Enquête publique E15000154 /59

Demande d'extension de la déchèterie rue Mirabeau prolongée à Evin-Malmaison (62)

**PROCES VERBAL du 31 octobre 2015  
observations du public et questions du commissaire enquêteur.**

Prévision d'emprise au 1/2 000  
Section cadastrale AL  
Commune d'EVIN-MALMAISON

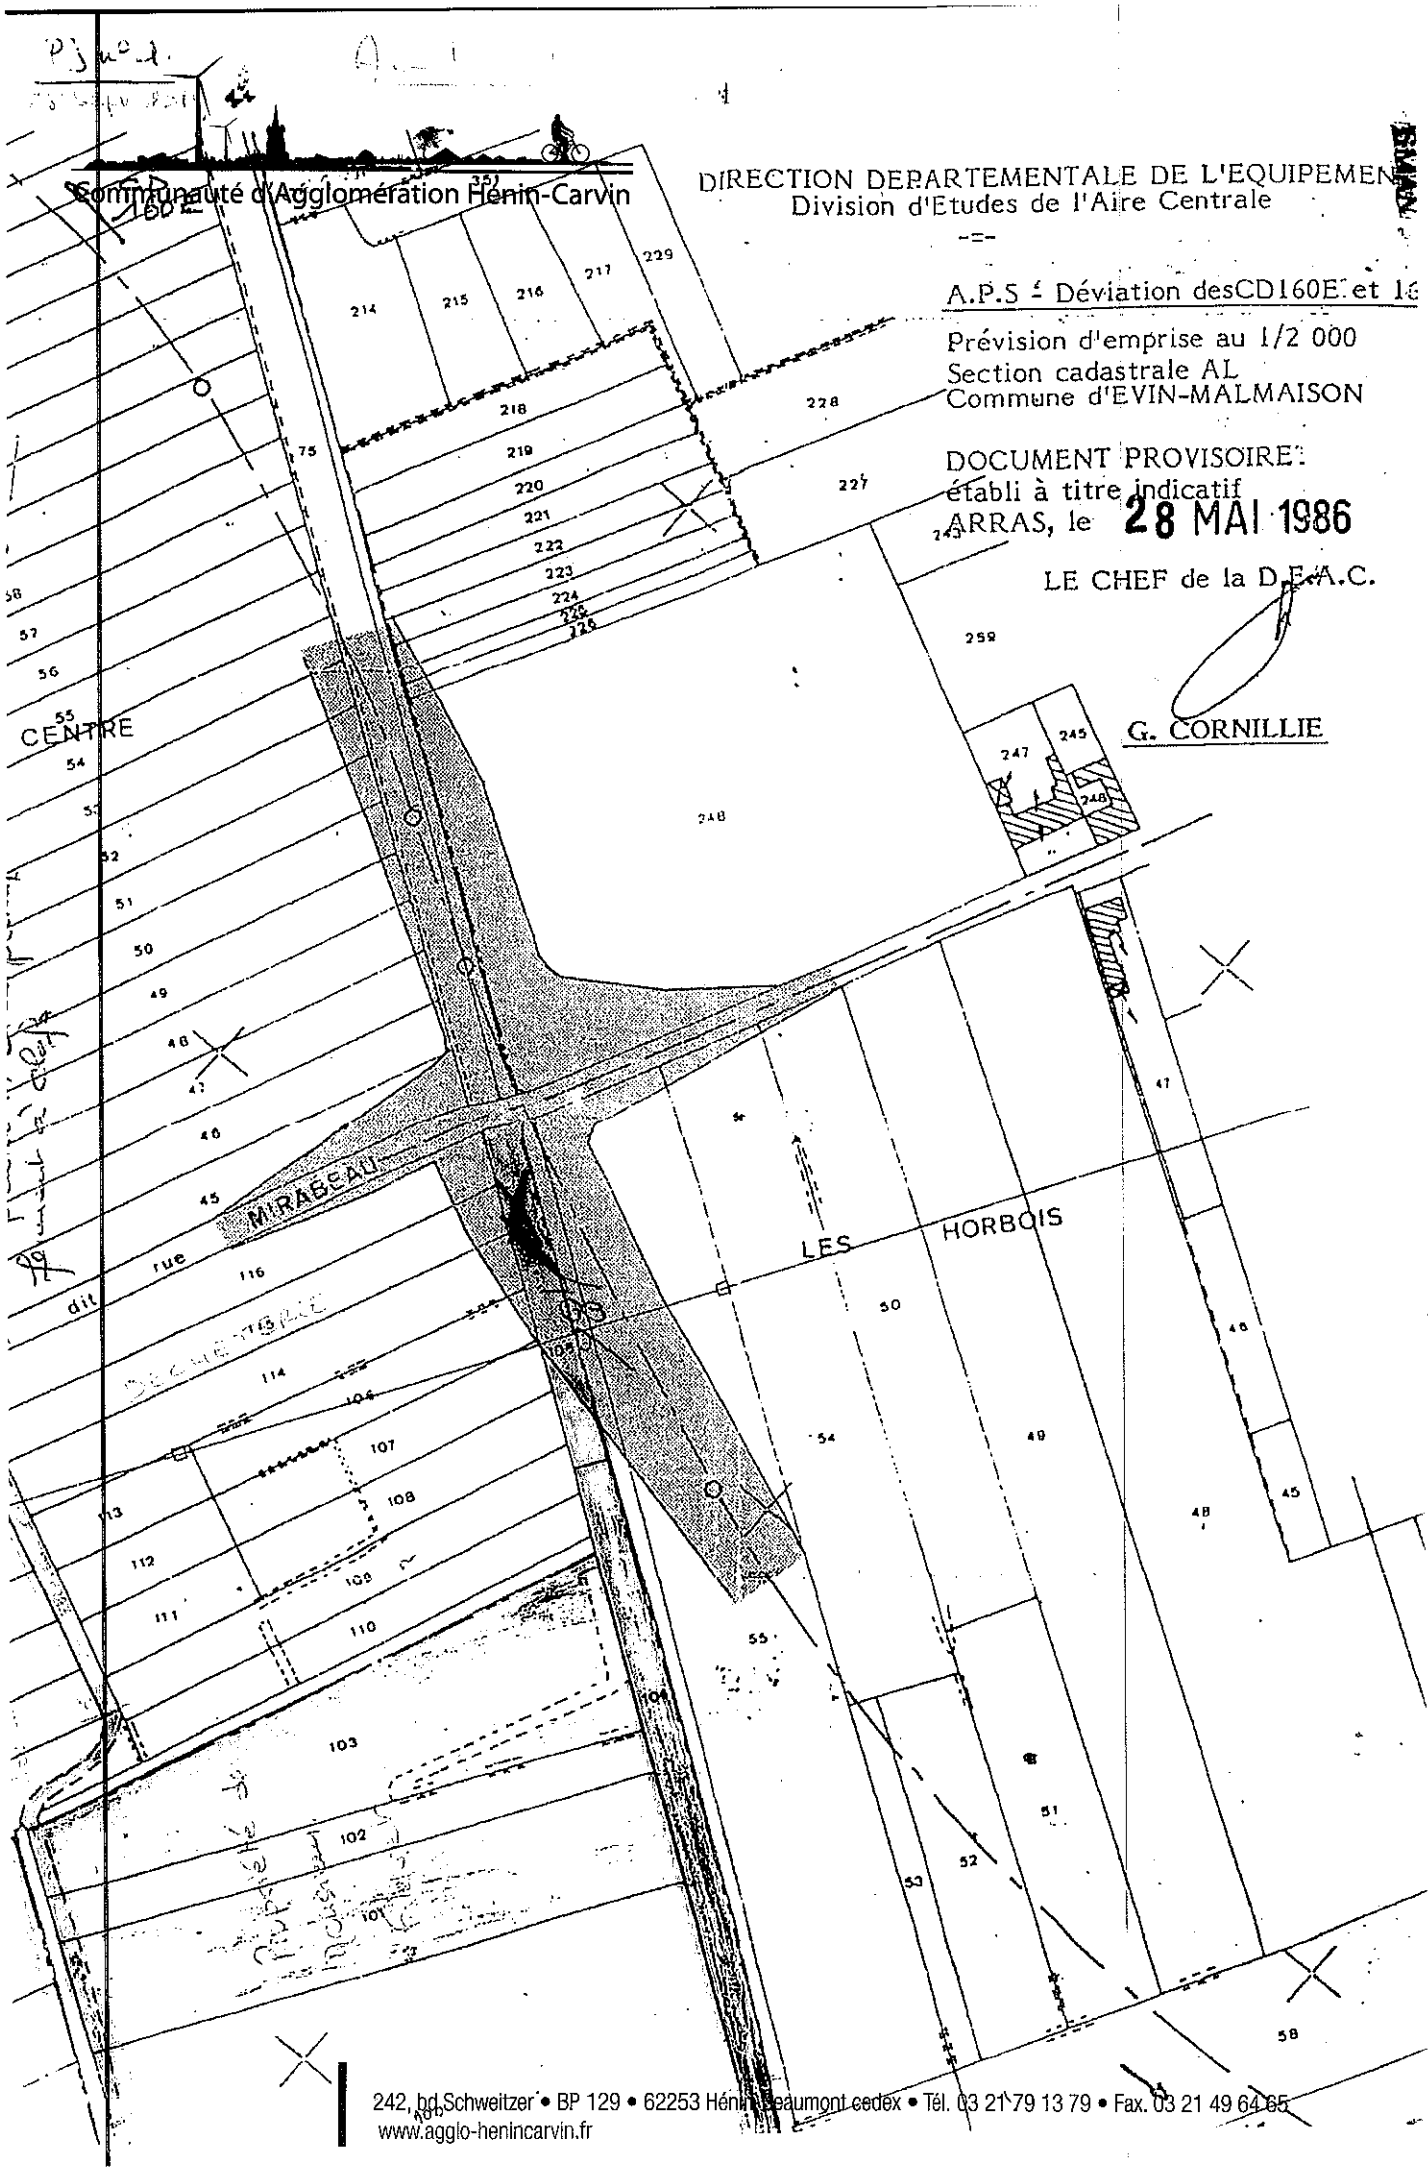
- *Le bornage de la limite de propriété déchèterie CAHC / terrains FIEVET.*
- *La pose de clôtures pour éviter les intrusions sur le site de la déchèterie et les dépôts des 'récupérations' sur ses terres boisées classées en site protégé.*
- *Des mesures pour interdire les dépôts sauvages sur ses terres " Les parts du Forest " et " l'Enclos ".*
- *Propose la pose d'une grille fermée à clefs (avec l'accord des autres propriétaires) à l'entrée du chemin communal.*
- *Que les bennes vides entreposées sur le chemin communal qui longe la déchèterie ne gênent pas le passage de son véhicule.*

Monsieur FIEVET dépose un plan de situation émis par la DDE en 1986. Ce plan est annexé au registre d'enquête publique.
